HAVAL	Сервисный бюллетень	
Защита замка двери на F7 /F7X от попадания воды	Модель	HAVAL F7/F7x
	Компонент а/м	Кузов
	Номер	HMR-L19-0323
	Дата публикации	15.03.2023

Шаг 2.

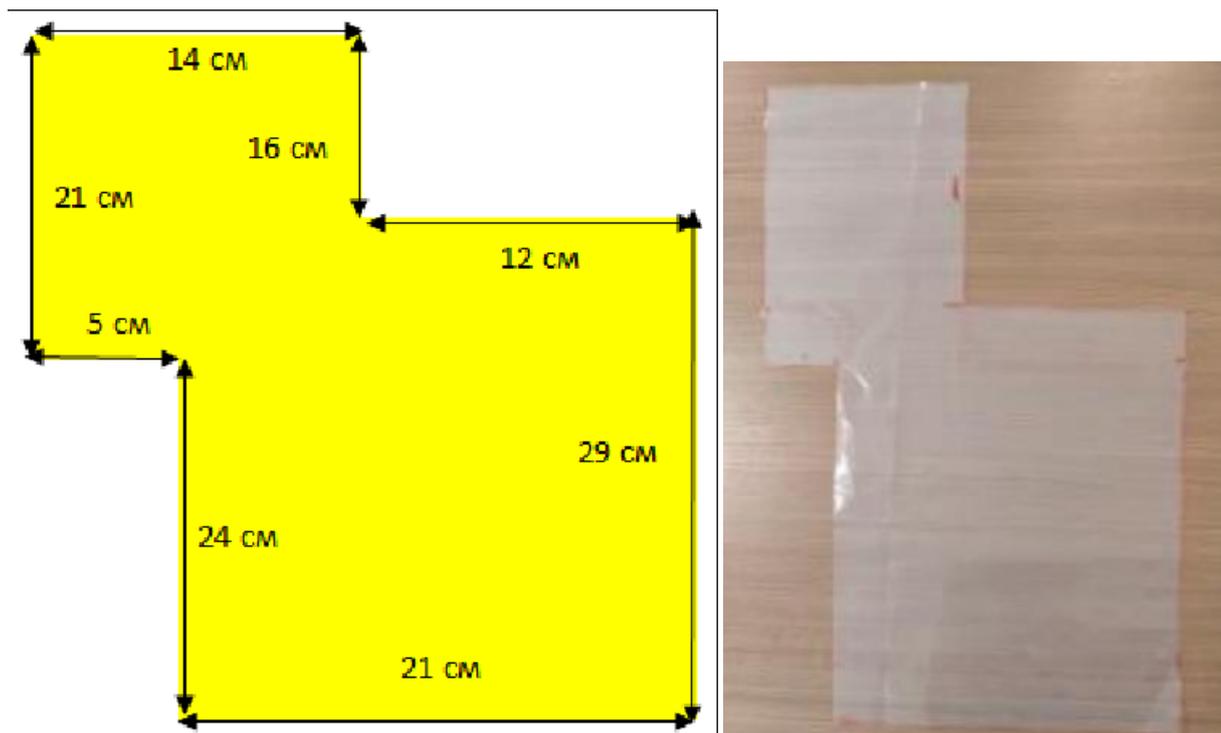
Из плотной пленки вырезать защитный шаблон согласно размерам на фото.

Шаг 4.

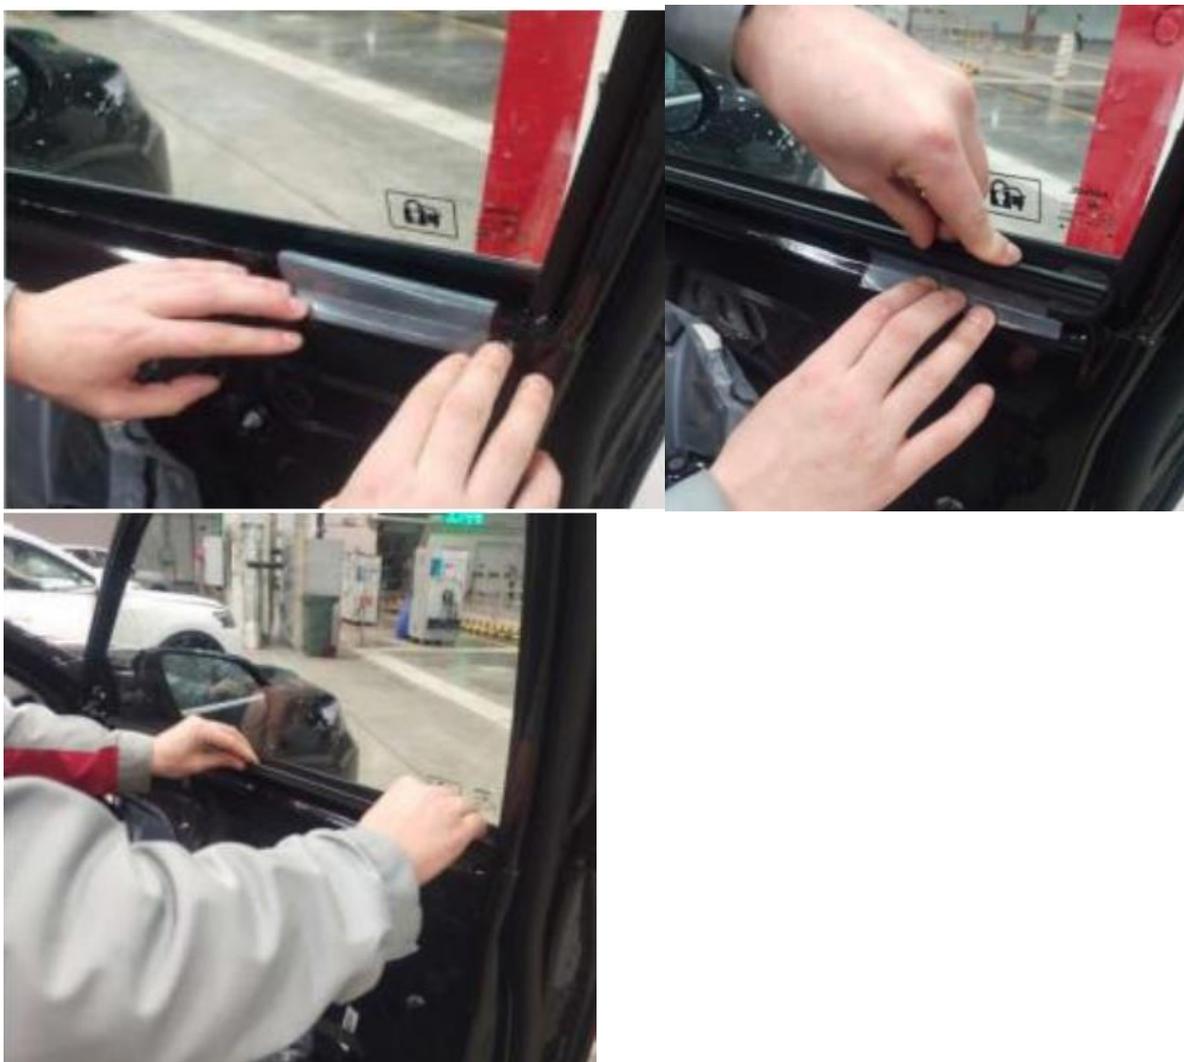
Верхнюю часть пленки положить на внутреннее ребро двери и зафиксировать его, установив сверху внутренний уплотнитель стекла.

Шаг 9.

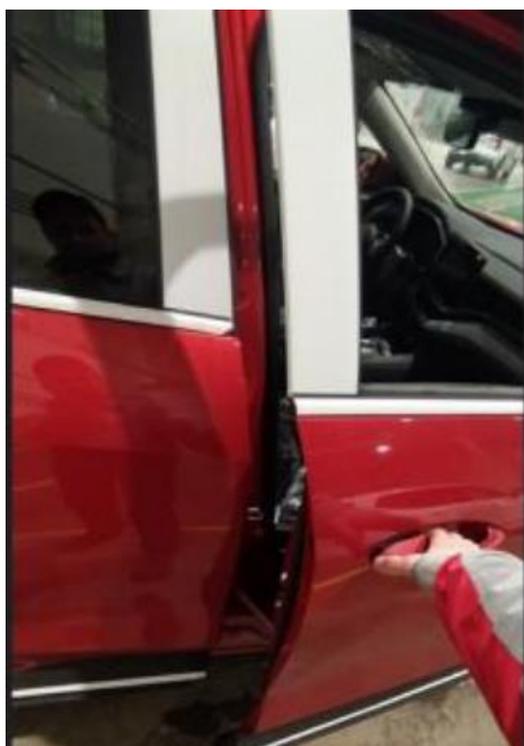
Установить дверную обшивку и проверить работу замка.
